اطلاعیه فنی - تعمیراتی

شماره: ۱۱۵-۱۳۹۴

نوع خودرو: ۴۰۵ و پارس و سمند

عنوان: روش رفع ایراد کپ کردن موتور در خودروهای با EMS SSAT

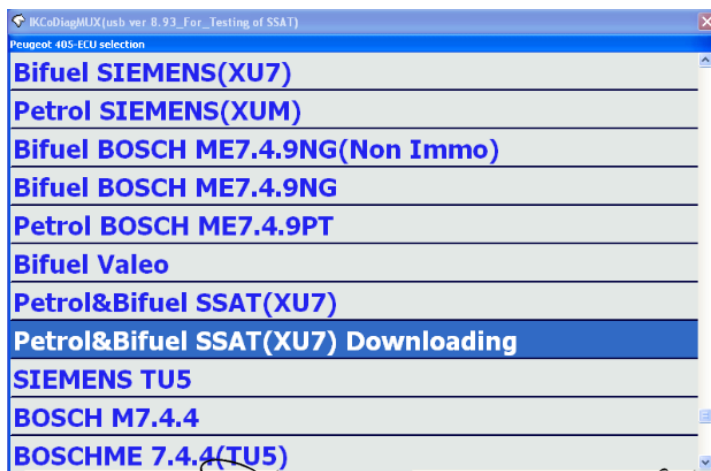
در صورتی که سنسور اکسیژن از نوع Bosch بر روی خودرو نصب شده باشد میبایست با نوع SSAT به شماره فنی

۰۹۲۰۹۰۳۸ جایگزین گردد.

ورژن نرم افزار

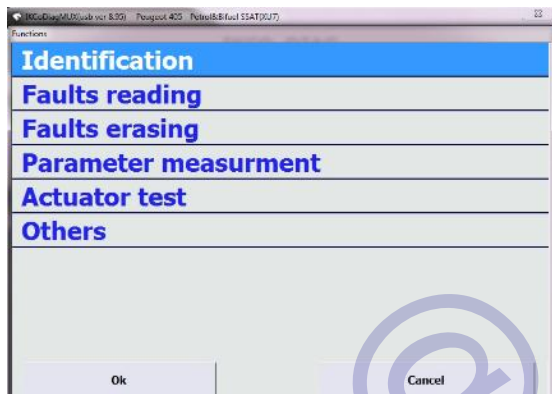
۳- بعد از دانلودینگ از طریق منوی Identification اقدام به کنترل Calibration Number مطابق جدول زیر گردد:

نوع خودرو	ورژن جدید نرم افزار Calibration Number (بعد از دانلودینگ)	ورژن قبلی
XU7 بنزین سوز	X4GI2P06	X4GI2P017
XU7 دوگانه سوز	X4CI1P05	X4GI2P06
